柏崎刈羽原子力発電所3号機

新潟県中越沖地震後の設備健全性に係る
屋外重要土木構造物の点検・評価状況について

平成22年10月25日

東京電力

■ 原子炉補機冷却系配管ダクト (B系) のひび割れ状況

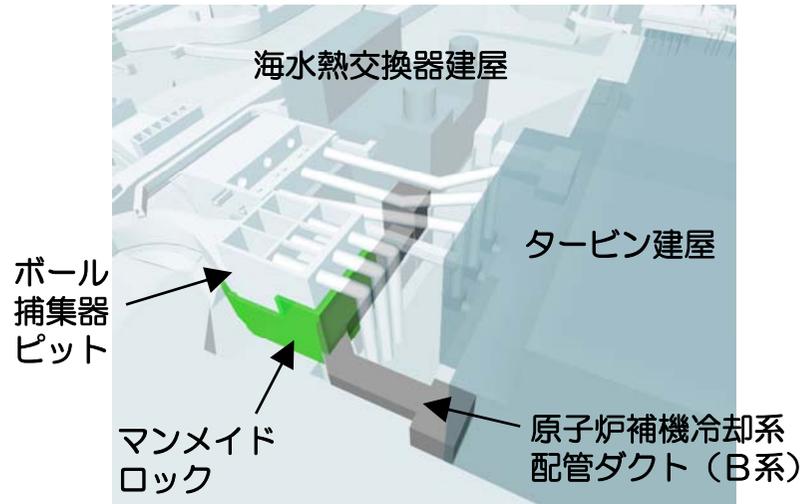
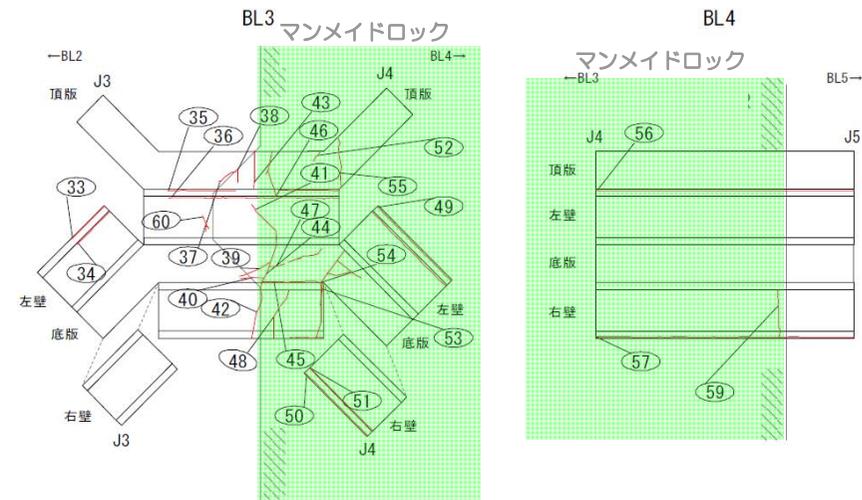
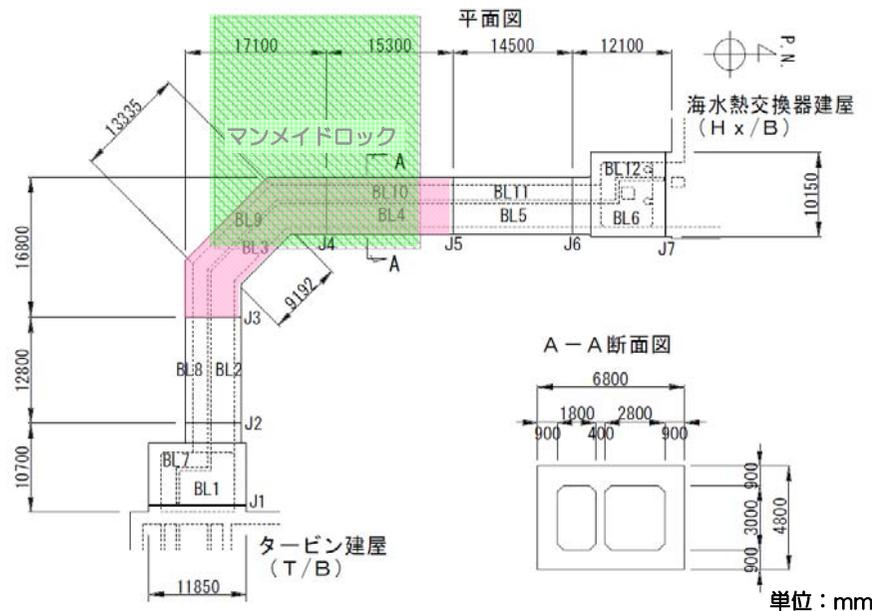
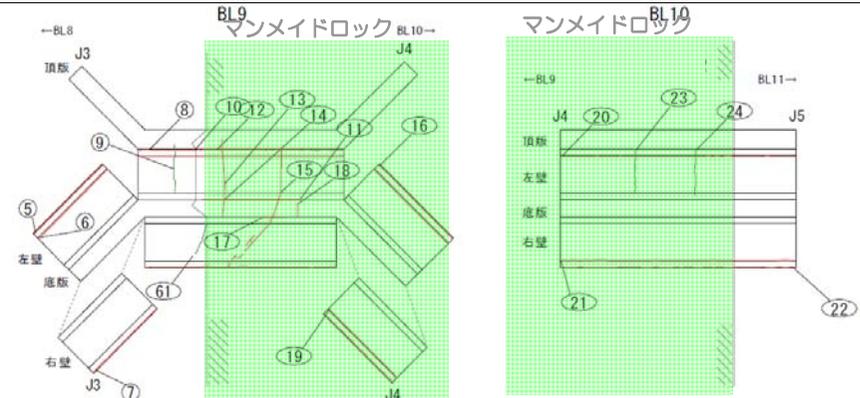
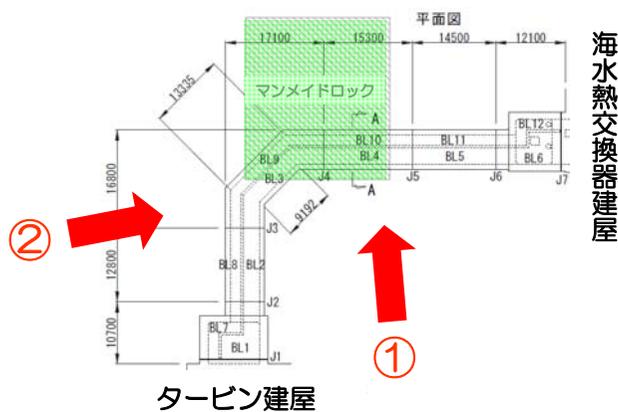
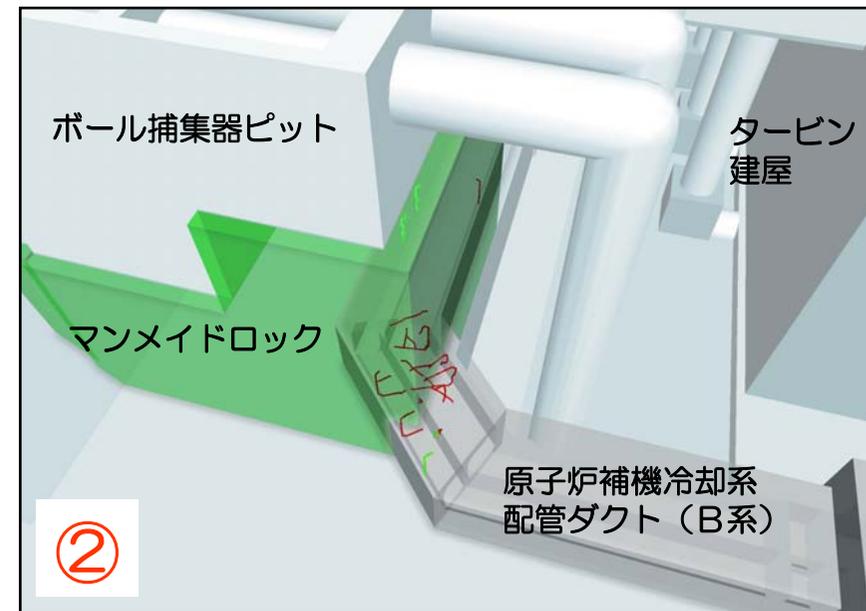
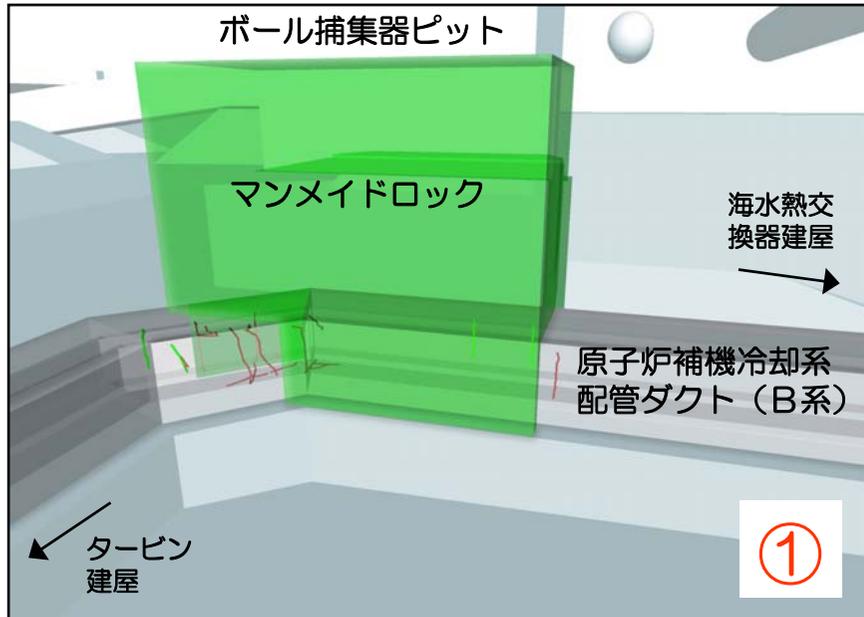
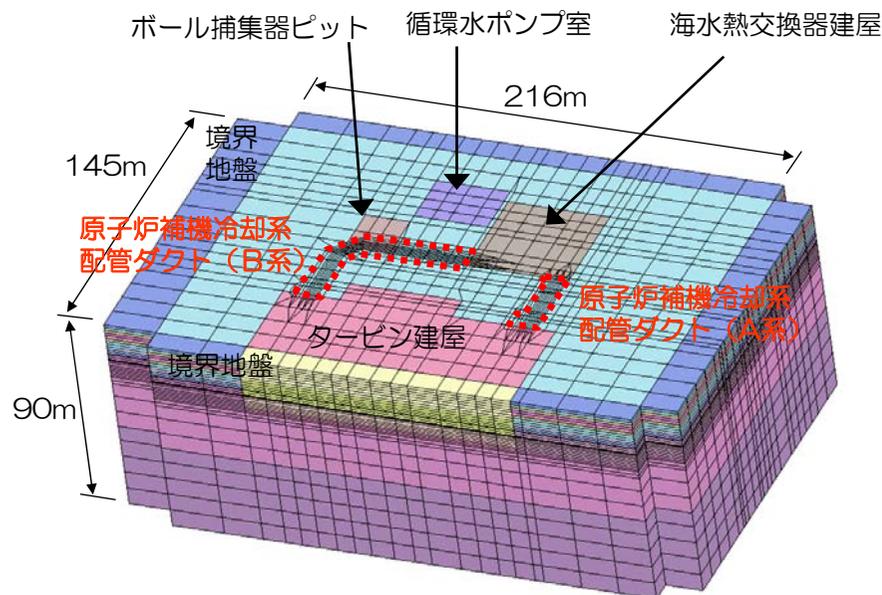
屋外重要土木構造物に対する立入検査・現地調査（3号機第1回、平成20年11月14日）における指摘事項

原子炉補機冷却系配管ダクト（B系）において、一部に使用されているマンメイドロックについては、解析上の取扱いに配慮すること。

（構造W23-2）

- ・マンメイドロックの端部に、軸直交方向の不規則なひび割れを確認。
- ・これらのうち一部のひび割れは、新潟県中越沖地震の以前からも確認。

新潟県中越沖地震の以前から生じていたひび割れが、マンメイドロックによる影響を受けて進展したものと考えられる。

原子炉補機冷却系配管ダクト（B系）において確認されたひび割れは、新潟県中越沖地震の以前から生じていたひび割れが、地震によりマンメイドロックの端部で、その影響を受けて進展したものと考えられる。
